DATOS DE LA REUNIÓN	
Dependencia: Subdirección de Empleo y Formación	**Asunto:** Visita de supervisión al kiosco de Usaquén en el marco del contrato 1314-2024 mantenimiento de kioscos
Fecha: 06/11/2024	**Lugar:** Kiosco Usaquén

Realizar visita de supervisión y seguimiento a los kioscos de la Agencia Distrital de Empleo. En el marco del contrato 1314-2024 mantenimiento de kioscos.

Se anexan las fotos de las evidencias.

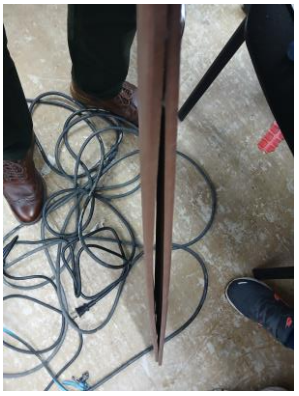
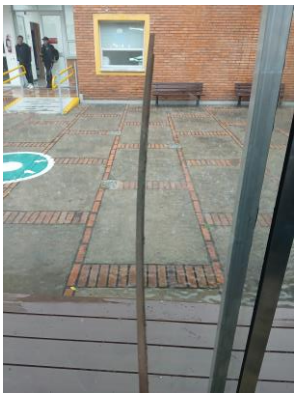
Los arquitectos de la empresa informan que ha sido muy difícil la consecución del material de panel deck que está actualmente instalado en los kioscos, se ha acudido a varios proveedores de paneles deck en el sector de la construcción, sin embargo, no se identifica la referencia similar y los proveedores han señalado que no conocen el material de la muestra presentada.
Se expresa la preocupación, que dado a que no se logra encontrar el mismo material, solicitan al supervisor evaluar la instalación de otra referencia del panel deck distinto al instalado, para lo cual lo ponen en consideración ante la SDDE y expresan la posibilidad de presentar otra referencia, sin embargo, se determina que cambiaría el diseño original arquitectónico del kiosco.

Se evalúa e inspecciona los paneles deck por parte del supervisor y el contratista, se analiza el material y se evidencia que los paneles instalados no son los paneles originales y no obedecen a una referencia comercial tal como fue instalado. Se evidencia y se concluye que el panel parte de una referencia comercial la cual fue

cortada transversalmente y una de las caras se instaló en el interior del kiosco y la otra cara fue instalada en la parte exterior. Por tanto, no es posible encontrar dicho material y conforme a la evidencia el contratista manifiesta que no es prudente realizar la misma acción pues se perdería todo tipo de garantía sobre el material e igualmente se modificaría su vida útil y composición estructural.

La supervisión concluye realizar una reunión con el equipo técnico de la SDDE para evaluar la nueva propuesta de una referencia distinta de panel deck por parte del contratista para ser evaluado, autorizado e instalado.

Se debe preparar la propuesta del material en la nueva configuración y presentarlo ante el comité para su evaluación y posible autorización si este cumple con los requisitos considerados
